庄戸地区話し合い資料

～ 第10回話し合い ～

2014年2月25日

1. 現計画と比較案の比較評価

■下越え住民修正案 (①本線分岐が連続)

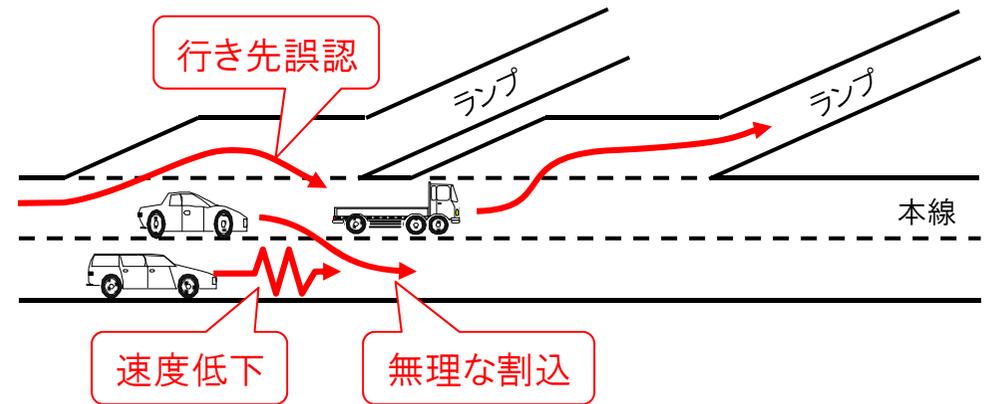
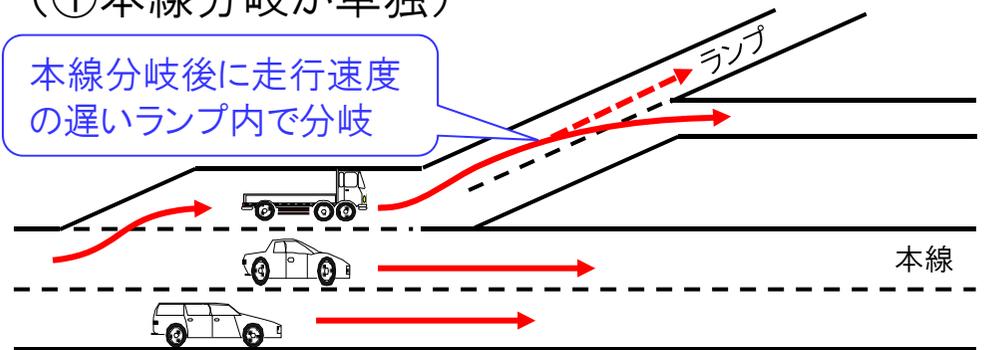
①走行速度の速い本線からの分岐が連続すると、行き先の誤認、無理な割込、速度低下が発生。また、案内標識が複雑化。

一方、本線分岐が単独の場合、本線分岐後、走行速度の遅いランプ内で分岐となり、行き先誤認のリスクが軽減し、無理な割込、速度低下の発生を抑制。また、案内標識も単純化。

■下越え住民修正案 (②本線合流が連続)

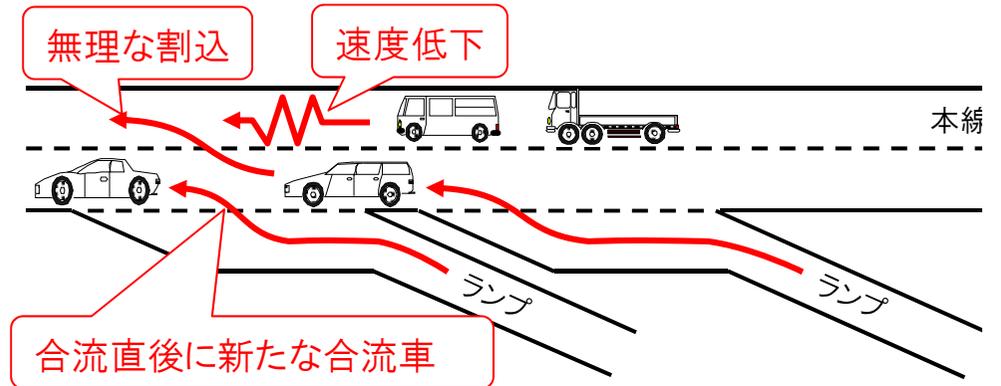
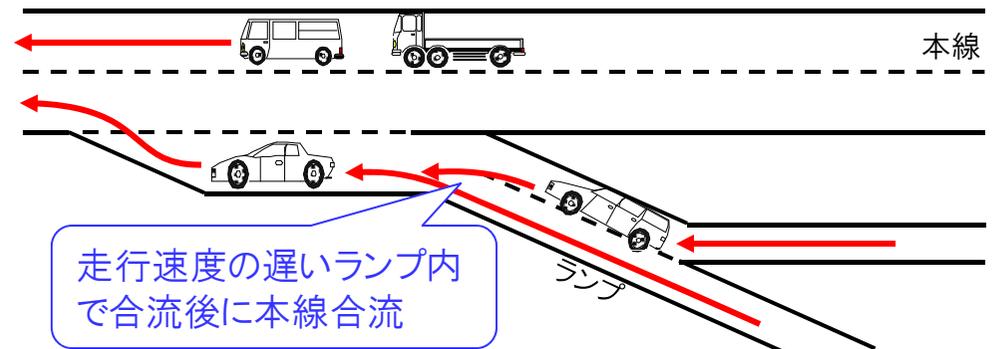
②本線合流が連続すると、合流直後に新たな合流車

が出現し、無理な割込、速度低下が発生。
一方、本線合流が単独の場合、走行速度が遅いランプ内で合流後、本線合流となり、スムーズな交通の流れになることで、無理な割込、速度低下の発生を抑制。

◆ 橋梁拡幅に伴う長期にわたる車線規制

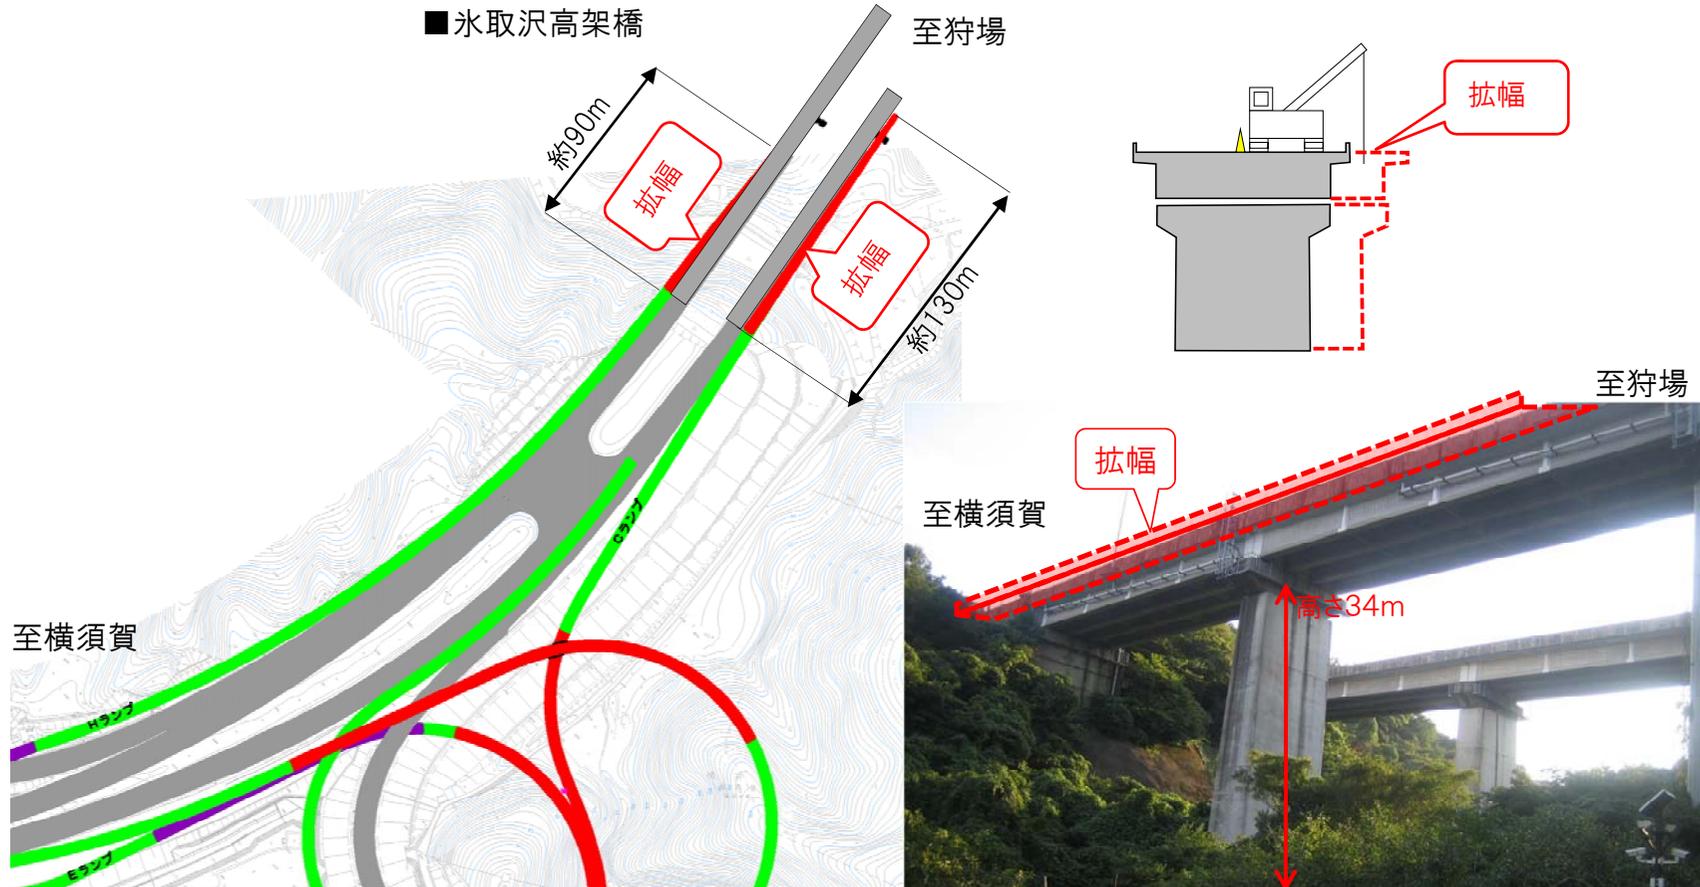
- ① 加減速車線を確保するため、橋梁の拡幅が必要。
- ② 高速道路本線上からの施工となり、数年にわたる車線規制が必要と考えられる。

◆BOXの作り替えに伴う長期にわたる通行止め

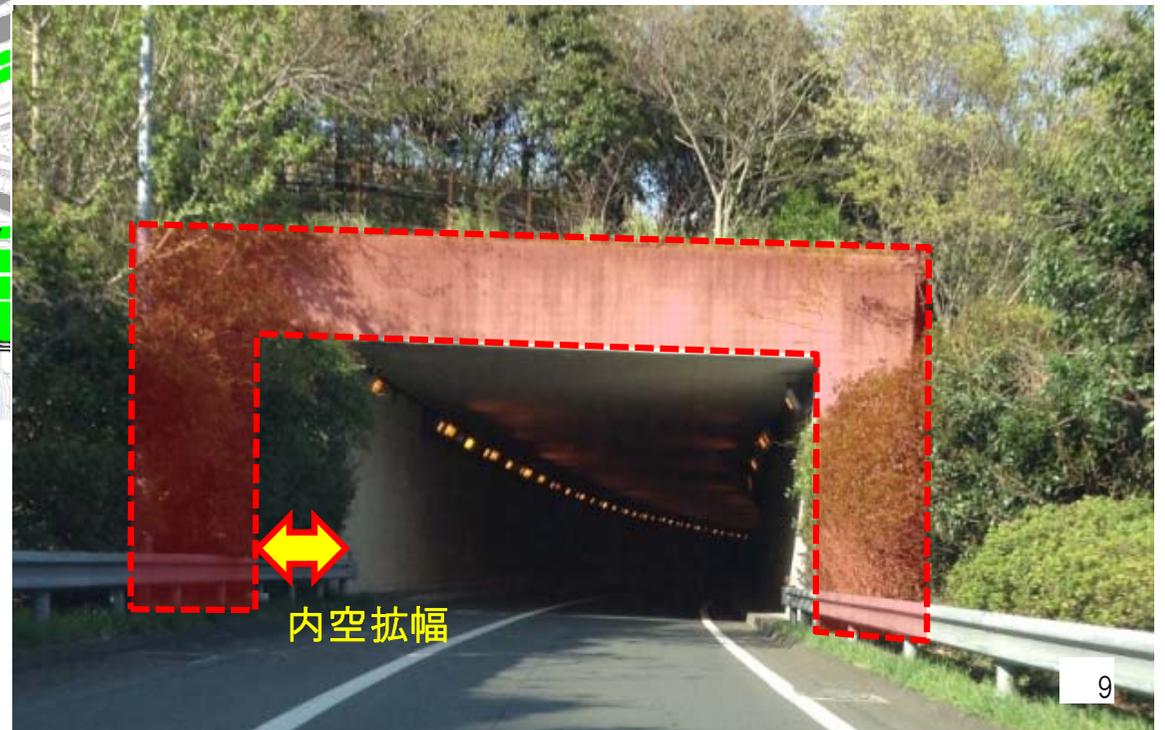
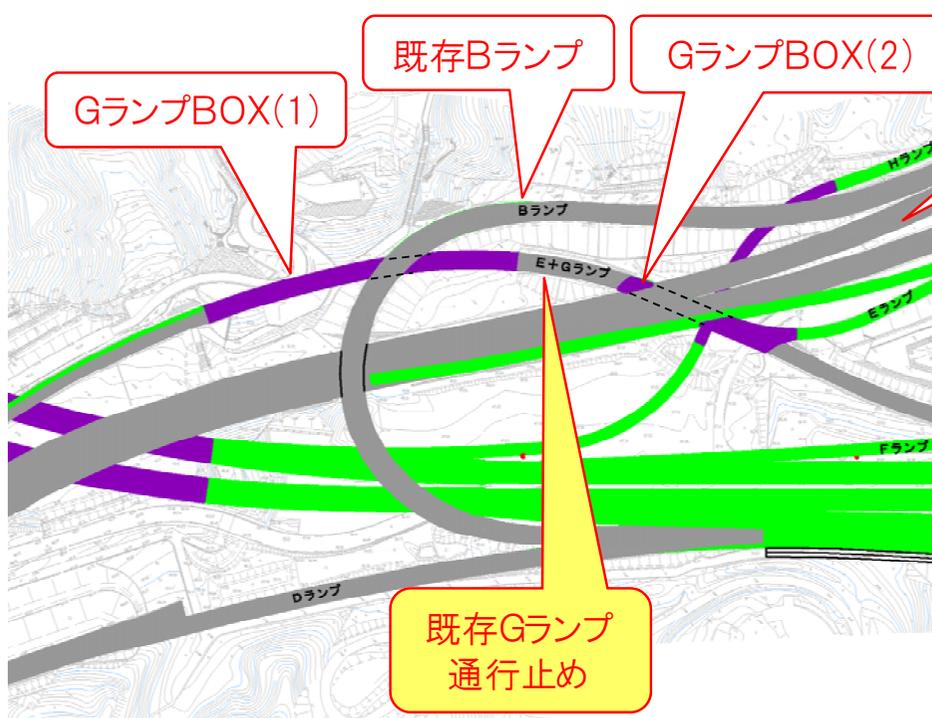
- ①現況1車線を2車線に拡幅が必要。BOXを作り替える必要あり。
- ②施工中、Gランプの年単位の通行止めが必要。
- ③BOX上を横浜横須賀道路本線及びBランプが交差しており、交通規制(通行止め等)が発生。

◆ 工事費の増加(本線部)

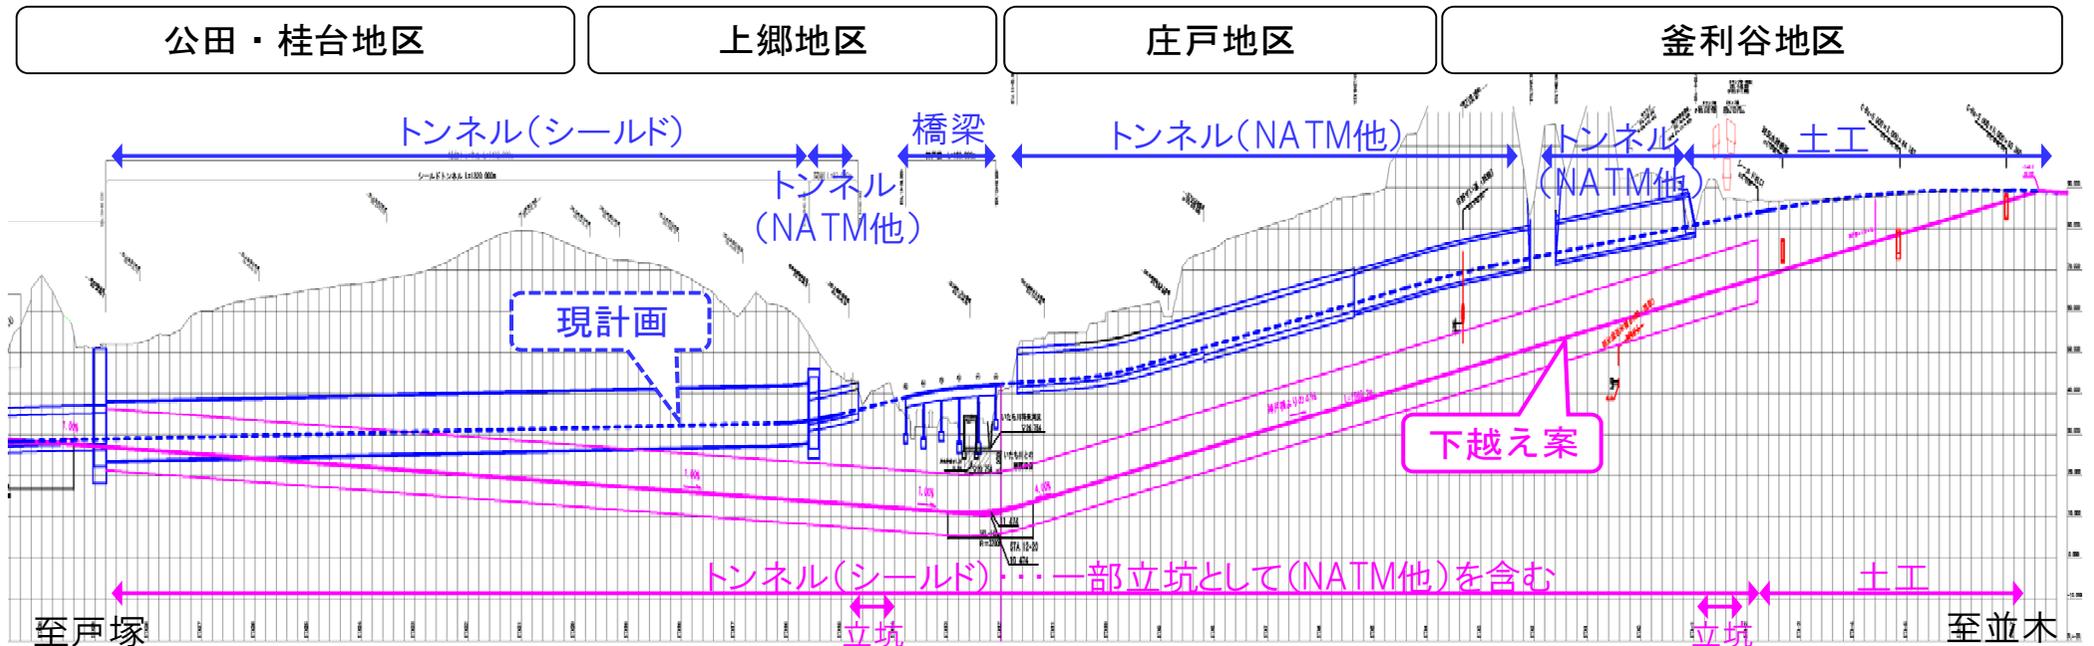
- ① 下越え(橋梁→トンネル)にすることにより、6車線の本線トンネル延長が約500m長くなることから工事費が増加する。

◆工事費の増加(釜利谷JCT部)

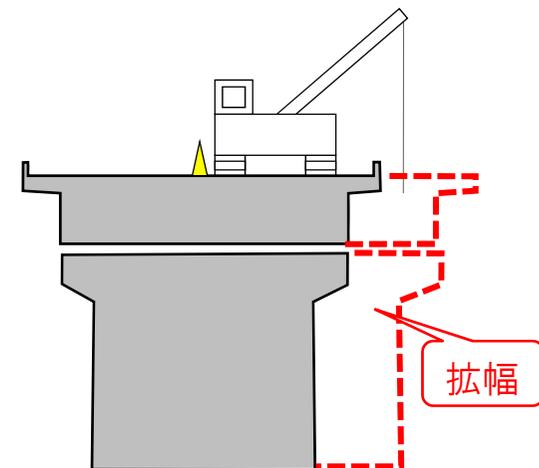
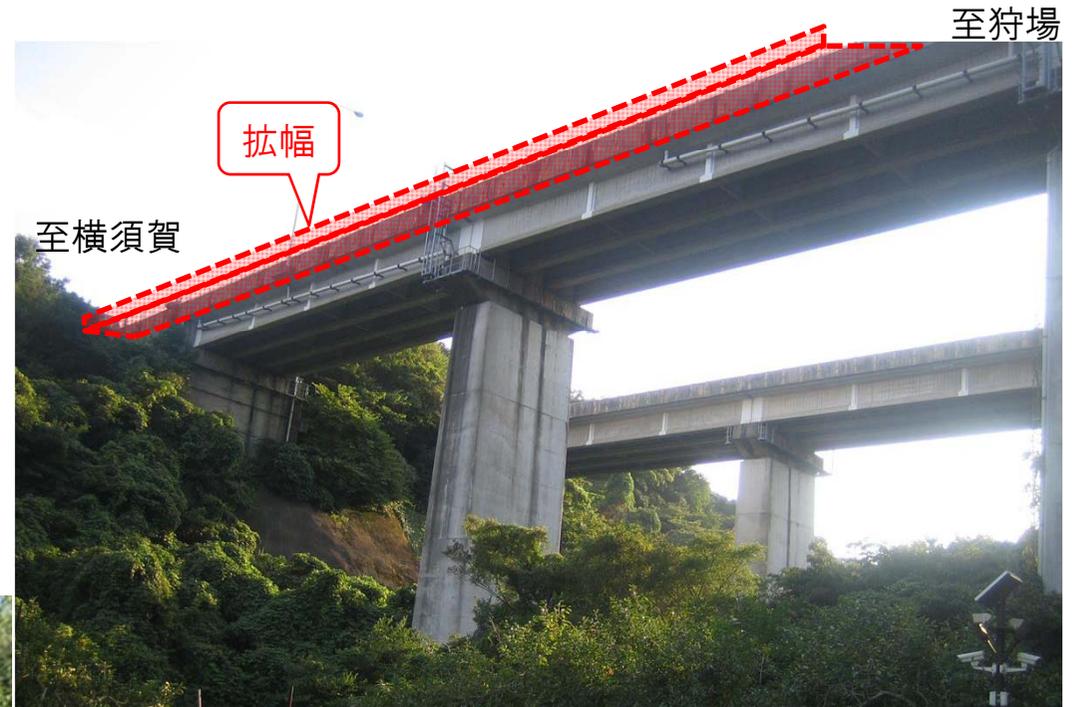
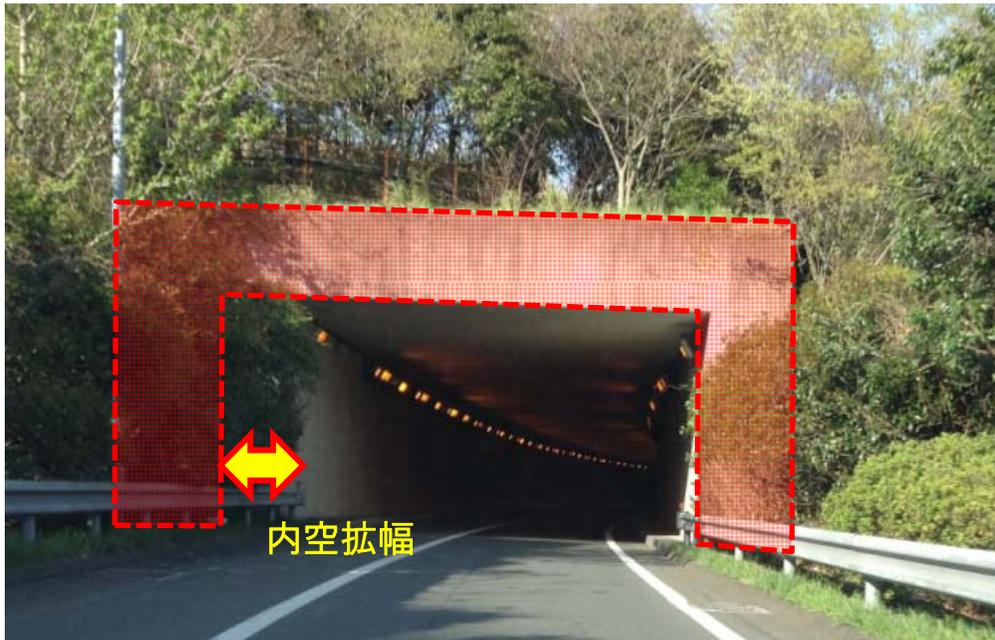
- ②既存ランプの車線拡幅が必要なことから、橋梁やBOXの拡幅又は作り替えのための工事費が増加する。
- ③既存橋脚が新設ランプに抵触することから、作り替えのための工事費が増加する。
